ALCALDÍA MAYOR DE BOGOTÁ D.C. Fondo Prevención y Atención Emergencias	CONCEPTO TÉCNICO SOBRE NECESIDAD DE ESTUDIOS DETALLADOS DE AMENAZA Y RIESGO POR FENOMENOS DE REMOCIÓN EN MASA DENTRO DEL TRÁMITE DE LICENCIA URBANÍSTICA	Código:	GPR-FT-10
		Versión:	04
		Fecha de revisión:	21/06/2011

1.1 CONCEPTO TÉCNICO No.	CT-7583
1.2 ÁREA:	Análisis y Mitigación de Riesgos
1.3 COORDINACIÓN:	Estudios y Conceptos Técnicos
1.4 REFERENCIA CRUZADA RADICADO FOPAE:	2014ER10369
1.5 RESPUESTA OFICIAL No.	RO-72399

2.1 SOLICITANTE:	Curaduría Urbana No 4
2.2 PROYECTO:	VIVIENDA
2.3 LOCALIDAD:	4. SAN CRISTOBAL
2.4 UPZ:	32. SAN BLÁS
2.5 BARRIO O SECTOR CATASTRAL:	Sector Catastral Las Mercedes
2.6 DIRECCIÓN:	Calle 18 Sur No 7 - 26 Este (*)
2.7 CHIP:	AAA0000PNZM
2.8 MANZANA CATASTRAL:	13
2.9 PREDIO CATASTRAL:	03
2.10 ÁREA (Ha):	0.0090
2.11 FECHA DE VISITA:	Julio 21 de 2014

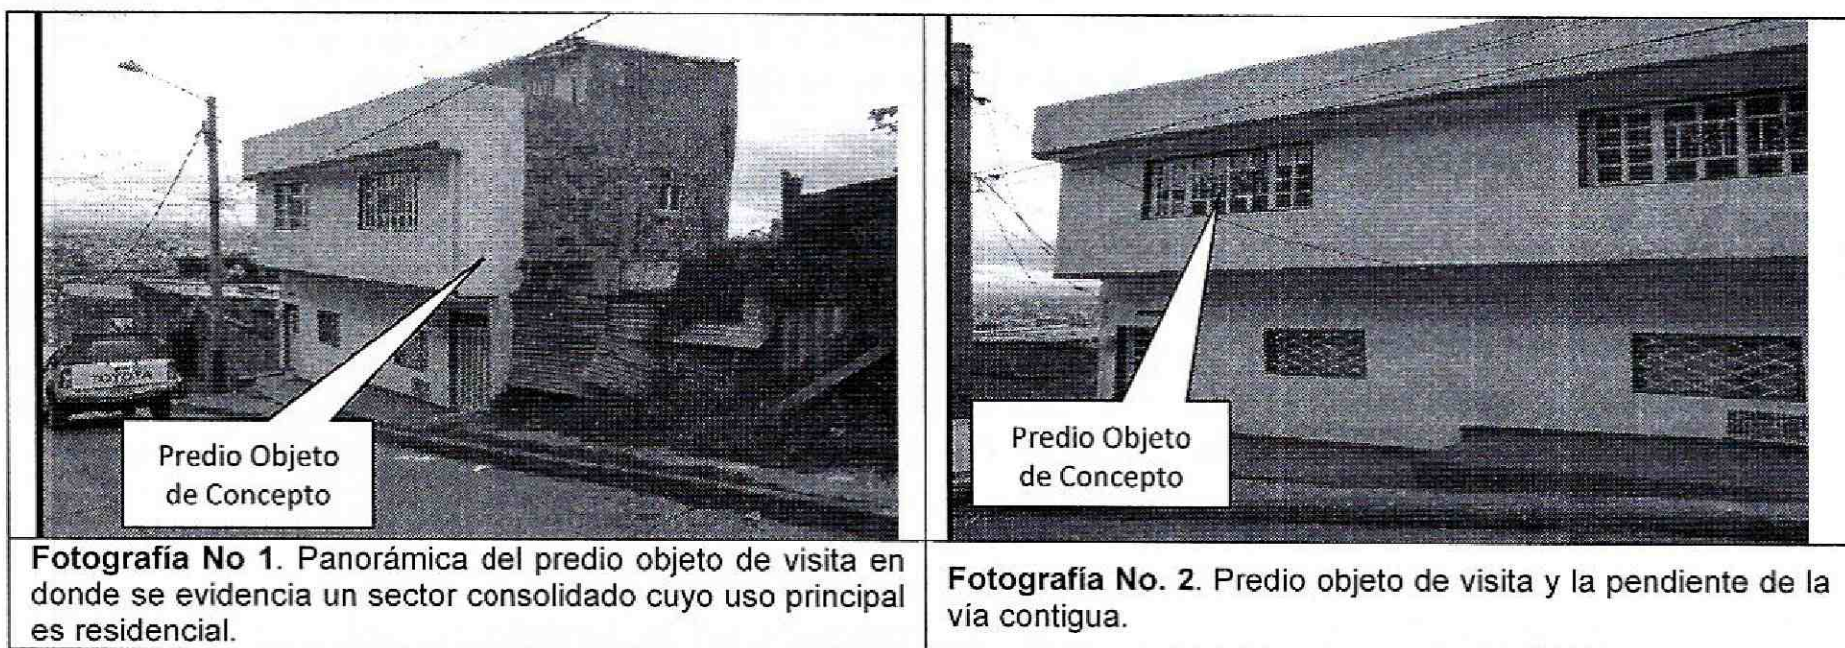
En el momento de la visita técnica al predio objeto del presente concepto técnico, se encontró en el lote una construcción de mampostería de tres (3) niveles. En inmediaciones al predio ni en zonas aledañas se encontraron procesos antiguos ni activos de remoción en masa (Fotografías No 1 y 2).
